D N P 設工認審査資料	
—	参考
2022年1月13日

美浜3号機、高浜1, 2, 3, 4号機、大飯3, 4号機
技術基準等への適合状況について
(大山生竹テフラ噴出規模見直しに係る対応)

<建屋の評価方法に係る参考資料>

< DNP ヒアリング 自主的対応事項 No. 78 >

第1図 屋根スラブの境界条件の検討フロー

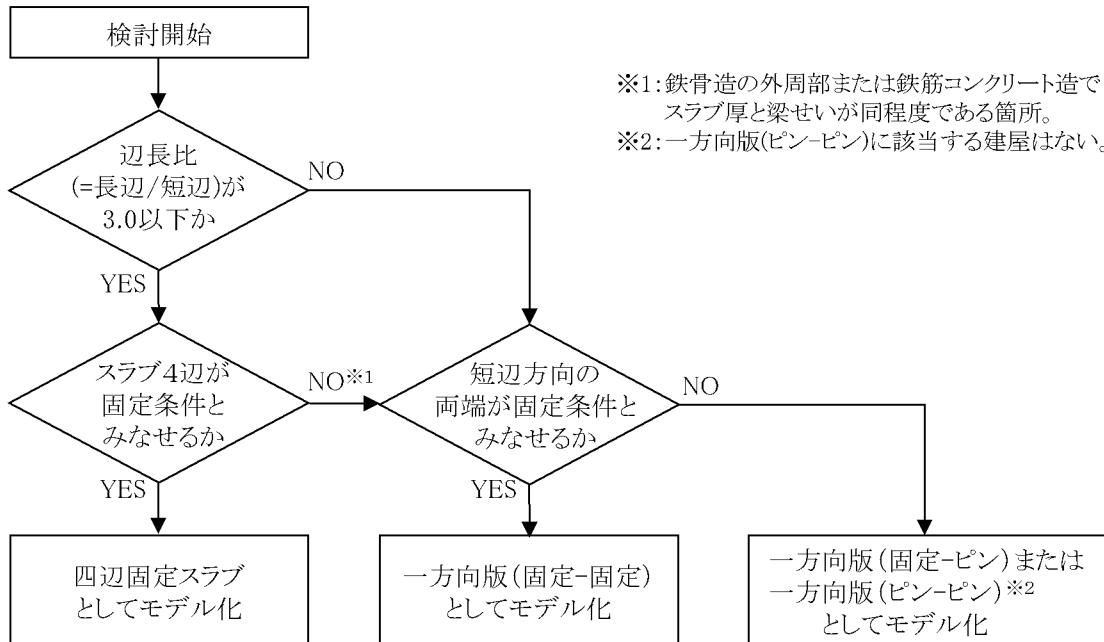
< DNP ヒアリング 自主的対応事項 No. 137 >

建屋の応力評価モデル端部の境界条件設定の考え方を補足説明資料として整理する。

応力評価モデルの考え方は、辺長比(=長辺/短辺)が 3.0 以下、かつ、屋根スラブの 4 辺が固定条件とみなせる場合は、四辺固定スラブとしてモデル化する。1 辺でも固定条件とみなせない場合は、短辺方向の一方向版としてモデル化する。

固定条件とみなせない場合は、鉄筋コンクリート造でスラブ厚と梁せいが同程度である場合または鉄骨造の外周部である場合であり、当該部分は保守的にピン条件として設定する。

屋根スラブの境界条件の検討フローを第 1 図に示す。
